改善箇所説明図

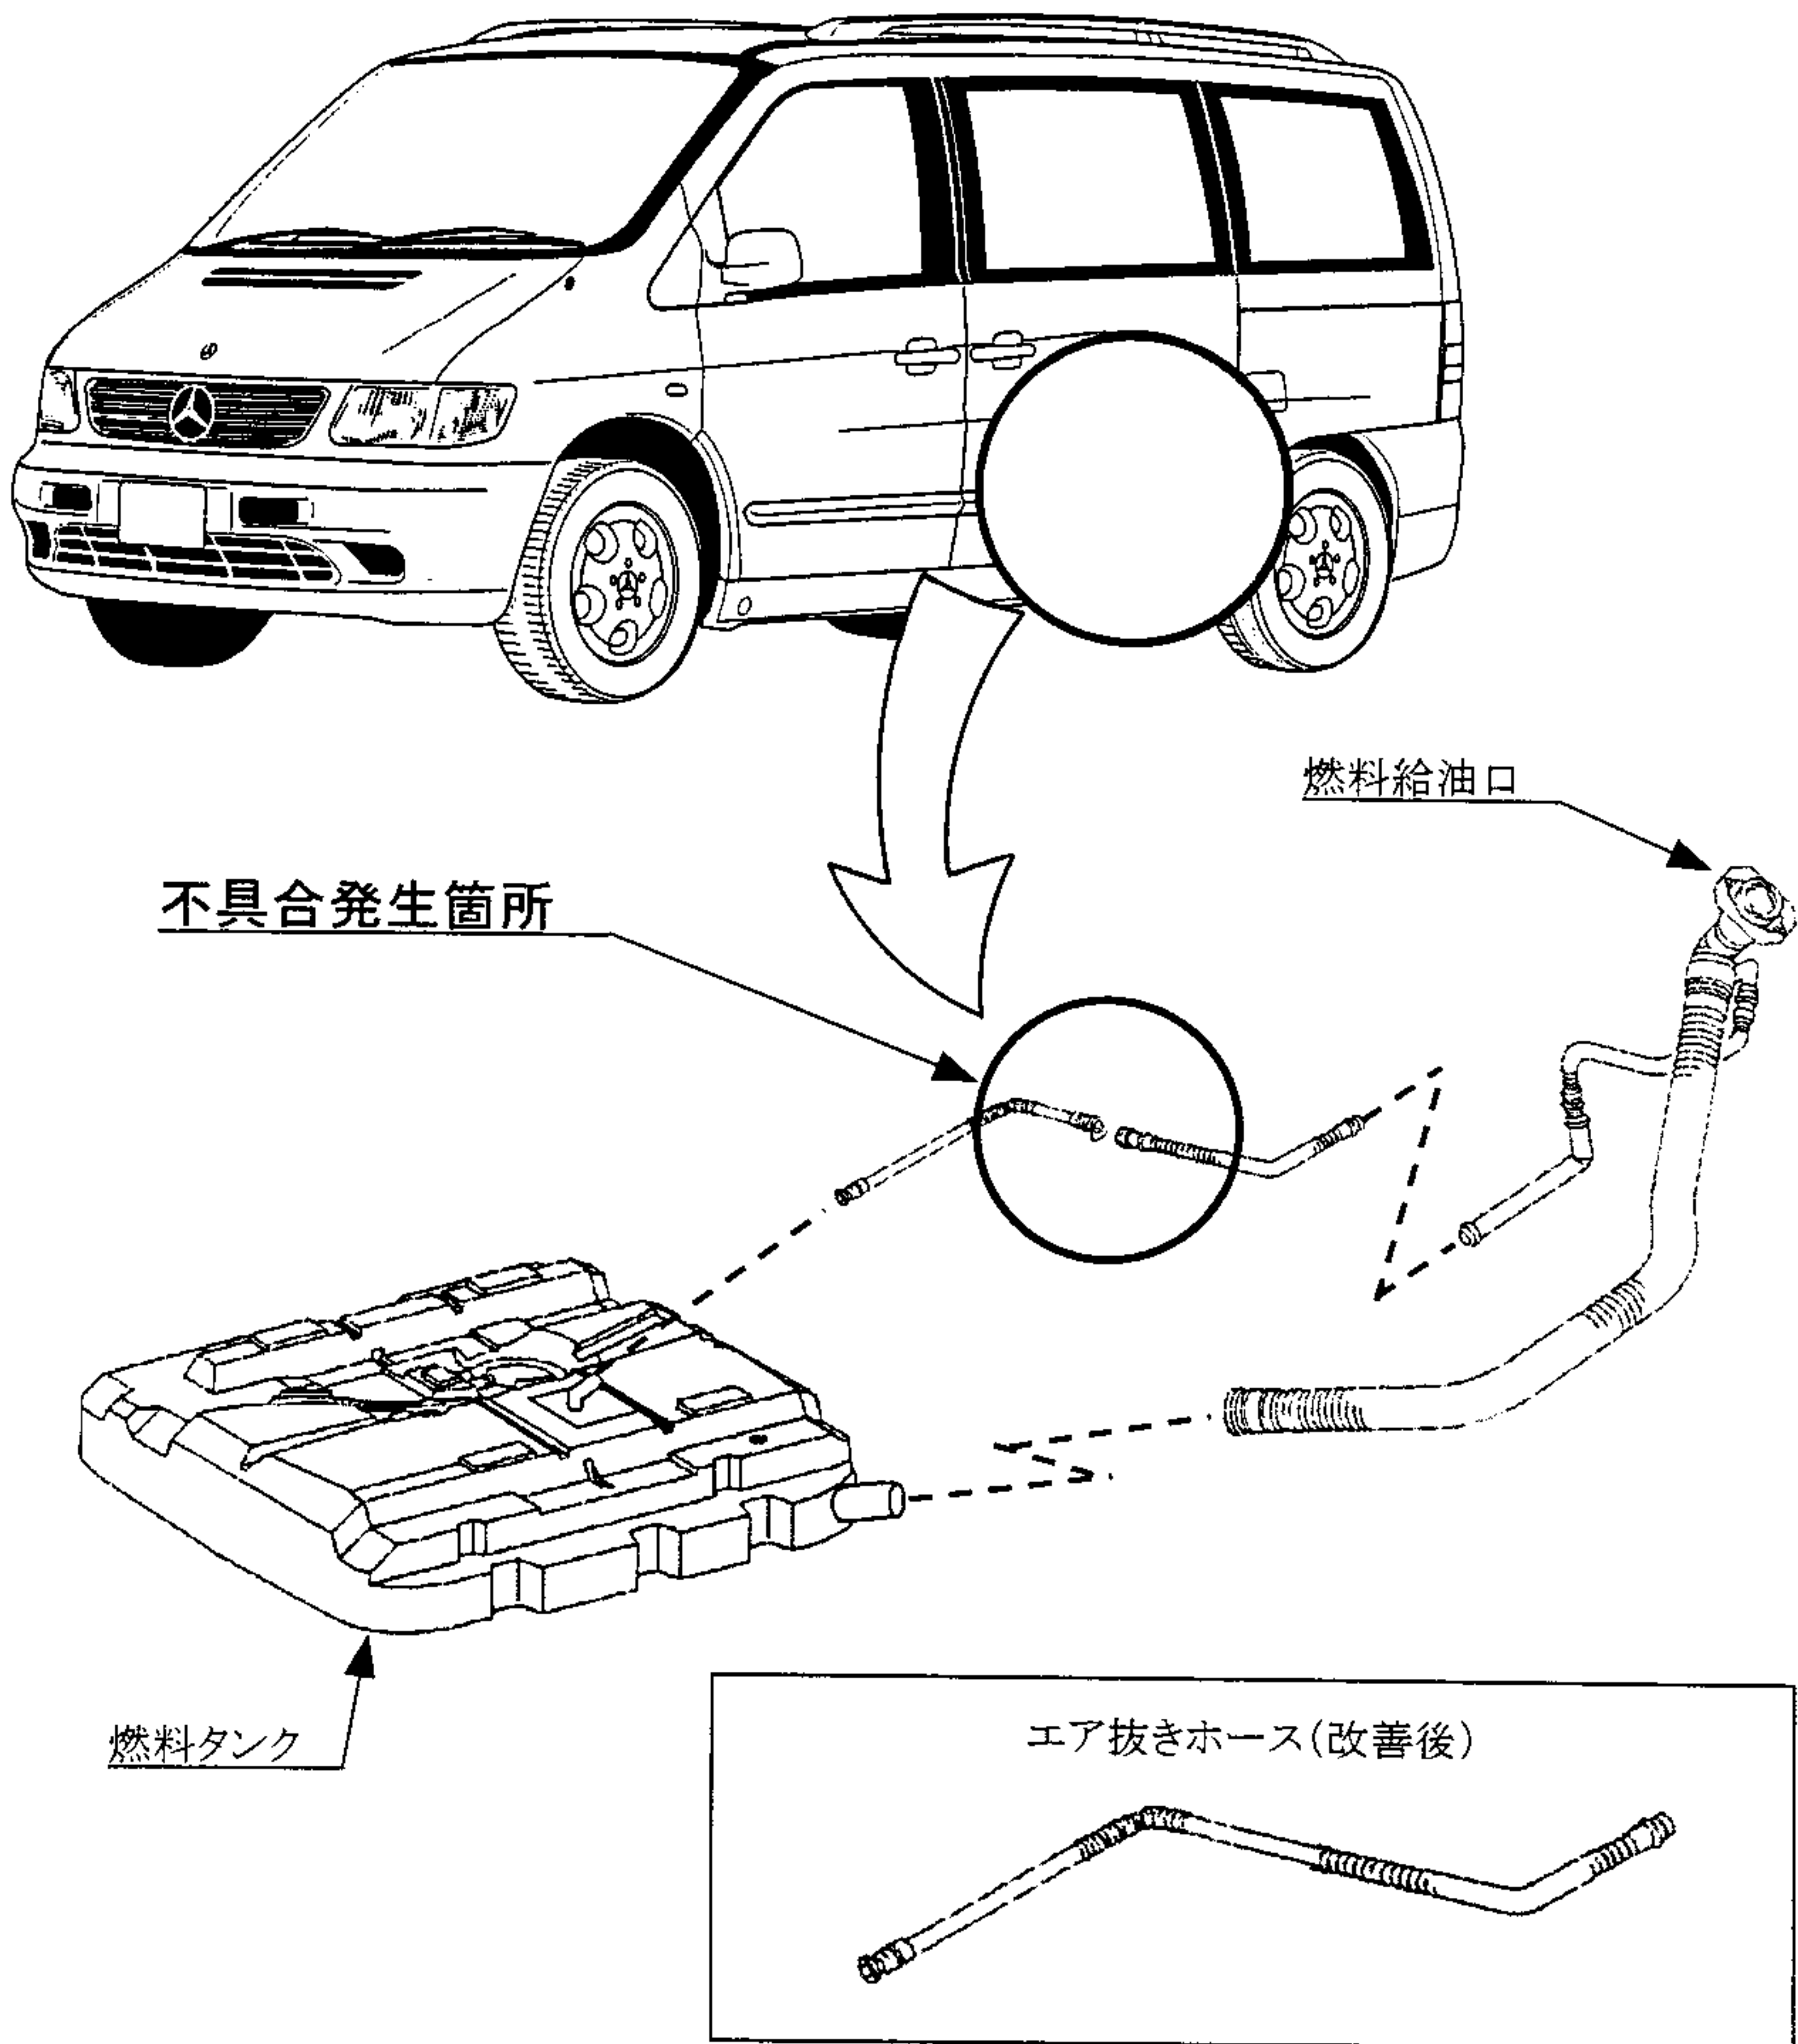
燃料装置において、エア抜きホース接続部のOリングの組付けに不適切な場合があるため、取扱説明書及び給油口に貼付されているコーションラベルに記載されている給油量を超えて給油した場合に、燃料タンク上部に接続されている当該ホースに燃料が流入する場合があります、最悪の場合、当該接続部分から燃料が漏れるおそれがある。

全車両、当該エア抜きホースを対策品と交換する。
